対策箇所説明図

2) 欠陥発生箇所

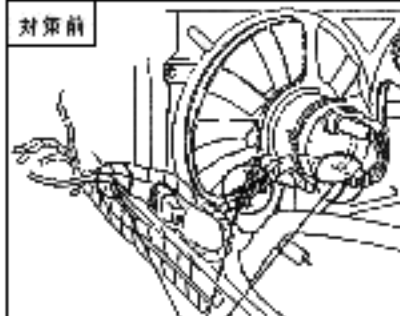
燃料分配器とゴム製燃料ホース（供給側及び戻り側）の接続部にある留金具を過度に締めつけたものがあり、原動機の熱により、変形又は損傷し、最悪の場合、燃料が漏れるおそれがある。

全車両、燃料ホース（供給側及び戻り側）を新品と交換するとともに、当該燃料ホースの留金具を対策品と交換する。

1) 欠陥発生箇所

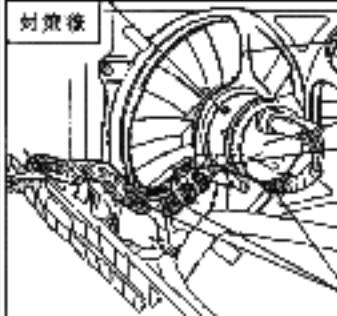
電動ファン用電気配線の配線が不適切なため、周囲のエッジ部分に干渉するものがあり、電動ファン用電気配線が損傷し、最悪の場合、短絡して焼損するおそれがある。

全車両、電動ファン用電気配線に保護チューブを、ファンモーターハウジングのエッジ部にゴム製の保護カバーを取り付けるとともに、電動ファン用電気配線を保持具により固定する。
